# ADMINISTRACIÓN NACIONAL DE ELECTRICIDAD

## LICITACIÓN PÚBLICA INTERNACIONAL ANDE N° 1710/22
## "Suministro e instalación de Fibra Óptica OPGW en Líneas de Transmisión 220 kV"

## ACLARATORIA COMPLEMENTARIA

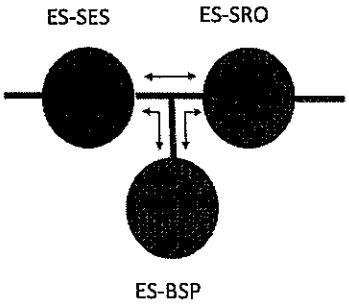
**CONSULTA N° 60.** EETT DTE/DIC/01/2022 Unidad Digital. Según el Esquema de Interconexión Multiplexores en la página 19 de las especificaciones DTE/DIC/01/2022 indican una derivación entre Estación San Estanislao y Estación Santa Rosa, conectando un tramo hacia Estación Barrio San Pedro. Este tipo de topología no es posible a menos que consideren a Barrio San Pedro como punto medio del enlace y no como una derivación según el esquema publicado. Podrían aclarar cómo se realizarán estos enlaces?.

**RESPUESTA** Al respecto, sírvanse considerar para la elaboración de sus Ofertas, que tecnológicamente es posible la interconexión solicitada, y como referencia a seguir se muestra un zoom del detalle en esos puntos:
